版本	A/4

深圳市搏思康电子有限公司 SHENZHEN BOSCOM ELECTRONICS CO.,LTD		型号 MODER NAME	产品编号 DRAWING NO
		EE-40(7P)	B-4033-1
ADDRESS	深圳市观澜街道石马径社区君新路石三工业区146号	MATERIAL: T-375HF	PIN MATERIAL: CP WIRE / 符合ROHS/HF要求 / 符合UL94V-0标准
TELEPHONE	0755-28032969 28032970 28032971	DRWING: 15/03/2017	TOLERANCE
FAX	0755-28032965	DESIGNED: 张长青	0<L<4 ±0.10 4≤L≤16 ±0.20 16以上 ±0.30 壁厚： ±0.10 PIN径：±0.05
		APPROVED:

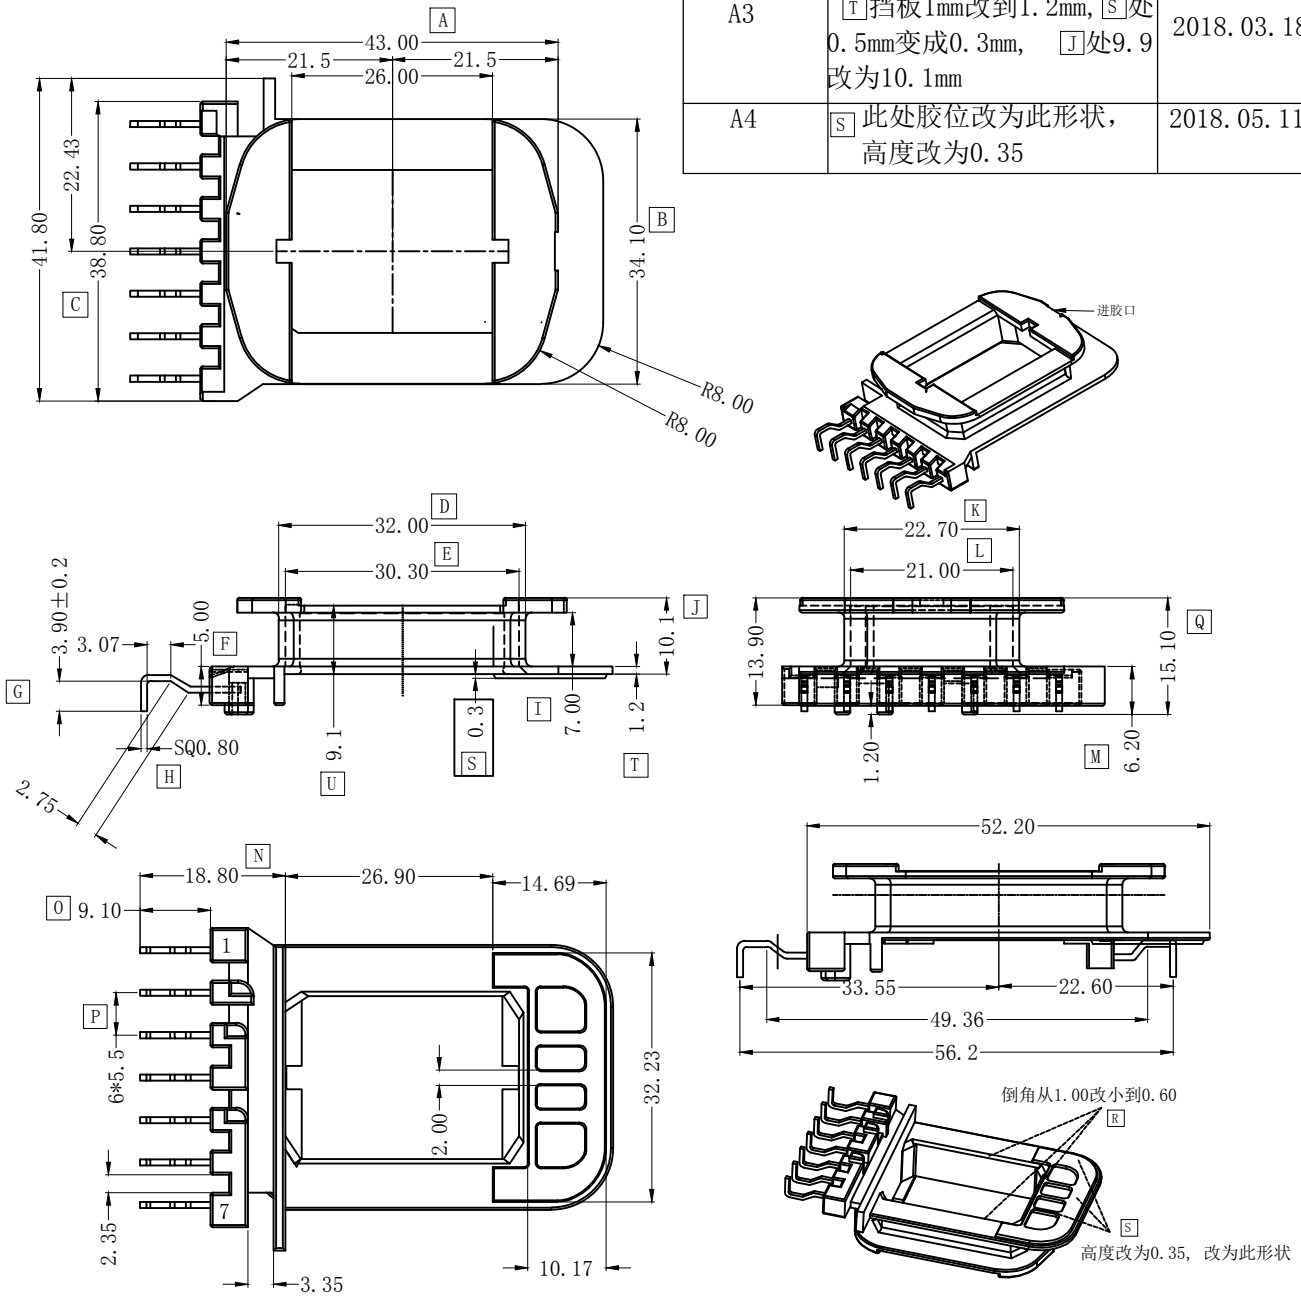
REV.	REVISIONS REC.	DATE
A1	B 由43.3改为43.1	2017.08.30
A1	PIN长标注方式变更	2017.08.30
A2	R 倒角C1.0改为C0.6	2017.12.05
A2	新增S处胶位，厚度0.5	2017.12.05
A3	T挡板1mm改到1.2mm，S处0.5mm变成0.3mm， J处9.9改为10.1mm	2018.03.18
A4	S 此处胶位改为此形状，高度改为0.35	2018.05.11
